Protections acoustiques le long de la RN171 dans les traversées de Trignac et de Montoir-de-Bretagne

PROTECTIONS ACOUSTIQUES
À TRIGNAC ET MONTOIR-DE-BRETAGNE

RN171 - Protections acoustiques à Trignac et Montoir-de-Bretagne Réunion publique du 18 juin 2014 à TRIGNAC

COMPTE RENDU

... LES ÉCRANS PROPOSÉS À TRIGNAC | DIR OUEST - SIROA

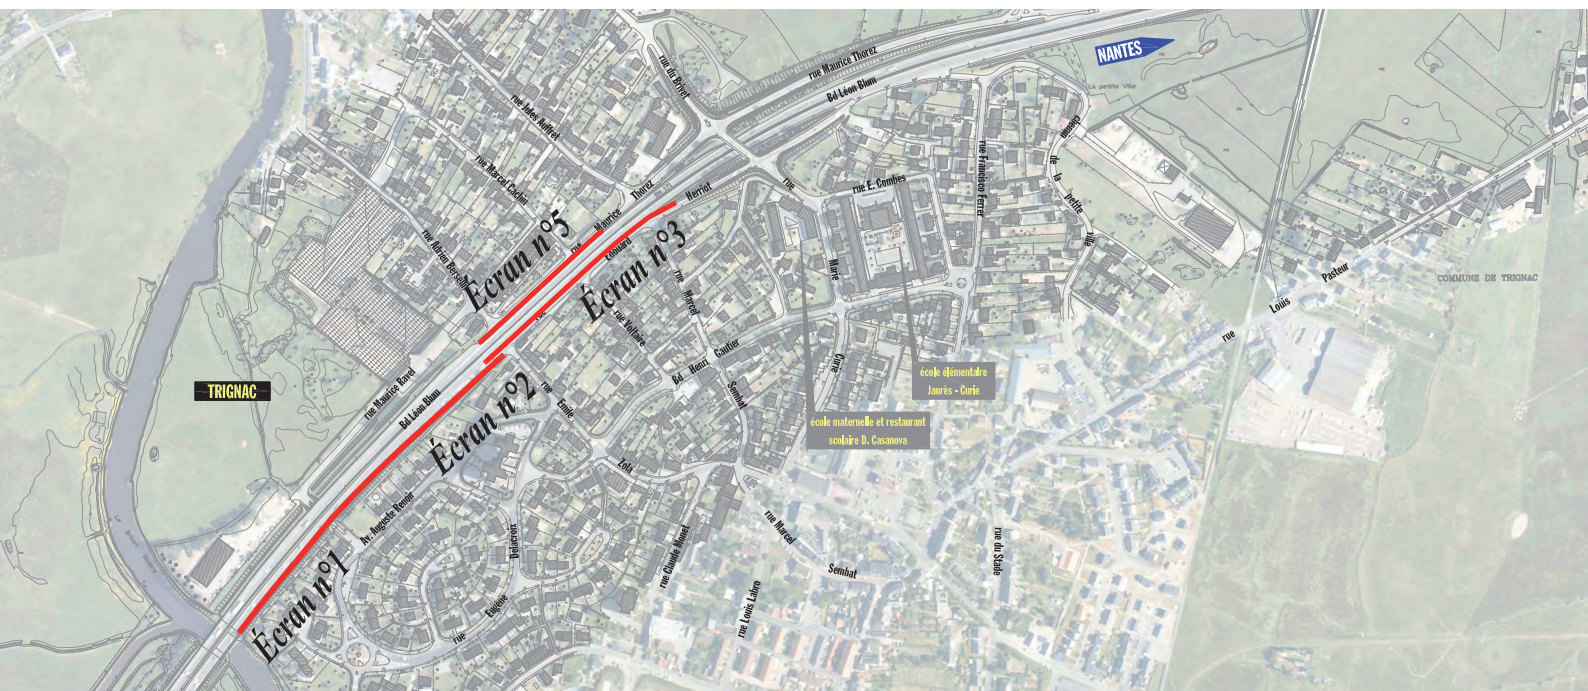
Q2 *Pourquoi l'écran 4 n'est plus réalisé ?*

Q4 *N'était-il pas possible de réaliser l'écran 4 de la même façon que les écrans 2 et 3, c'est-à-dire avec un chevauchement ?*

Q4 bis *Au niveau de l'écran 4, on peut le réaliser en le positionnant le long de la 4 voies et ne pas gêner la bretelle de sortie et les accès riverains ?*

Q5 *Et pourquoi ne pas prolonger l'écran 5
Pourquoi l'écran 5 n'intègre pas l'entrée de la rue Jules Auffret ? Il est tout petit cet écran 5.*

Q5bis *Mais la question était pourquoi ne pas prolonger l'écran 5 ?*
Q5ter/ Q7 *Pourquoi ne pas faire démarrer l'écran 1 plus tôt ?
Avez-vous envisagé des revêtements phoniques ?*

Q8 *Pourquoi interrompre le mur entre les écrans 2 et 3 au lieu de les laisser en continu et supprimer l'accès par la rue Emile Zola, qui est très dangereuse ?*

Q12 *Que va-t-on faire des arbres, notamment au droit de l'écran 1 ?*

Q13b *Nous aimerions que l'écran 5 soit prolongé pour la rue Jules Auffret.*

Q17a *D'abord l'écran 5 effectivement je ne vois pas pourquoi il ne serait pas prolongé jusqu'au niveau de la rue Jules Auffret).*

Q17b *Je voudrais revenir sur la sécurité des écrans 3 et 5. Cela veut dire que demain les camions et véhicules vont passer au ras des écrans. Cela veut dire qu'en cas d'accident, la situation va être catastrophique. Il n'y a pas d'espace de dégagement.*

Q17c *Pour revenir sur la jonction des écrans 1 et 2, je trouve qu'il y a un gros risque car on va se retrouver, entre deux parois, comme dans un couloir.*

Q19 *L'efficacité acoustique est-elle assurée avec la coupure des écrans 2 et 3 ?*

Pour ne rien vous cacher, nous n'avons pas renuméroté les écrans. Les écrans 4 et 10 ont été étudiés. Des PNB sont effectivement présents à ces endroits. Cet écran 4, en raison de la proximité immédiate d'accès directs, n'est pas réalisable. Les habitations qui sont concernées par des PNB dans ce secteur bénéficieront d'isolation de façade.

J'imagine le schéma d'aménagement que vous pouvez avoir en tête. La discontinuité des écrans 2 et 3 est faite pour laisser l'accès à Trignac à partir de la bretelle de sortie venant de St Nazaire, puis par la rue Emile Zola pour rejoindre le centre-ville.

Concernant les accès pour les riverains au niveau de l'écran 4, si on interrompt l'écran pour laisser l'accès au riverain, l'écran ne remplit plus son rôle, il n'est plus efficace.

Il s'agissait de protéger les habitations qui se situent à l'extrémité de la bretelle de sortie de Trignac, au niveau de la rue Francisco Ferrer. Le fait de mettre un écran à cet endroit condamnerait l'accès à 2 maisons sans qu'il soit possible d'en réaliser un autre. Nous avons conclu à la non réalisation de l'écran 4 car il bloquerait l'accès de ces 2 habitations.

La limite de l'écran 5 est une limite technique.

Pour ce type d'opération, il est systématiquement réalisé un bilan entre le coût et l'avantage. C'est pour cette raison que lorsque l'on a une maison seule, il n'y a pas d'écran, c'est une isolation de façade qui est proposée.

Cette possibilité de fermer la rue Emile Zola a été étudiée et nous avons échangé à ce sujet avec la mairie de Trignac. Nous avons choisi de laisser ouverte la rue Emile Zola pour le ramassage des ordures ménagères.

Il est clair que la réalisation de l'écran 1 n'est pas compatible avec la conservation de ces arbres.

Ce qu'on propose a une influence sur le fonctionnement de la voie, donc il y a des dispositifs de protection qui seront mis en place au niveau des écrans 2 et 3 en cas de choc, mais également au niveau des distances de sécurité.

On a un recouvrement suffisant pour une bonne efficacité acoustique. L'écran 3 va beaucoup plus loin que la rue Emilie Zola.

Pour compléter, effectivement, vous avez raison, le fait que les deux écrans ne soient pas strictement en continuité est moins bon que si on en faisait qu'un. Néanmoins cette contrainte-là a été prise en compte pour que l'on ait un recouvrement suffisant pour permettre l'obtention de l'efficacité acoustique.

LES ÉCRANS PROPOSÉS À MONTOIR-DE-BRETAGNE | DIR OUEST - SIROA

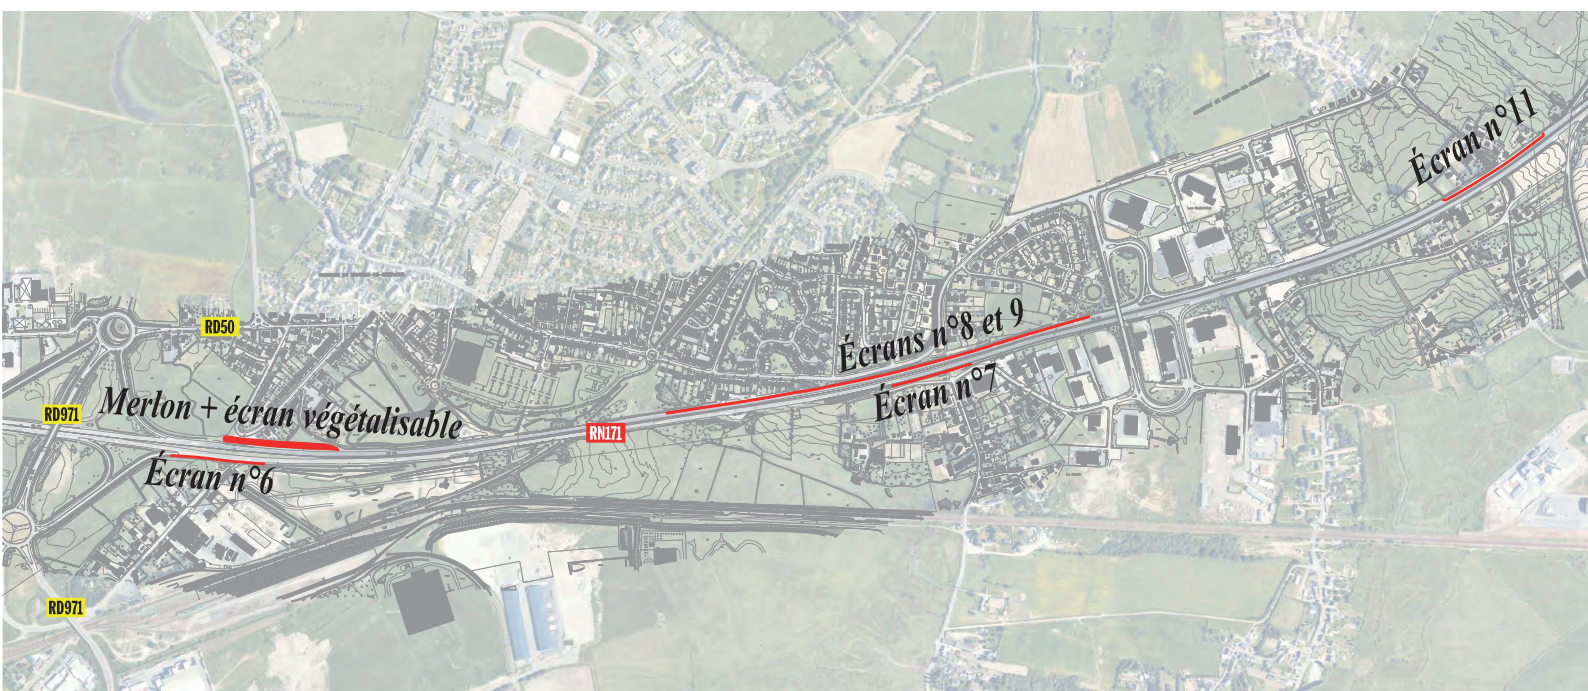
Q19 *Comment se répartit le bruit entre les écrans 9 et 11 ?*

Une réponse générale sur les questions de hauteur et de localisation des écrans. L'opération a pour objet de traiter les PNB identifiés. Les écrans proposés vont permettre de répondre aux objectifs réglementaires de réduction du bruit. C'est le cas notamment de l'écran 8, du merlon rehaussé et de l'écran 7.

La réponse ne concerne pas uniquement l'écran 6. L'écran 6 tel qu'il est prévu permet de réduire le niveau sonore au niveau des PNB pour descendre sous les seuils présentés. Mais comme je le disais tout à l'heure, il est vrai que lorsque l'on a 65 décibels le jour, 60 la nuit, il reste du bruit, on ne va pas le cacher.

Il s'agit de rehausser le merlon. La difficulté est que pour rehausser un merlon il faut augmenter la largeur à la base et à cet endroit-là nous n'avons pas la place. Il existe maintenant des écrans végétalisables qui sont des caissons avec des alvéoles dans lesquels on met de la terre végétalisable et des plantations. Au bout de quelques mois, les plantations colonisent tout pour un bon aspect visuel.
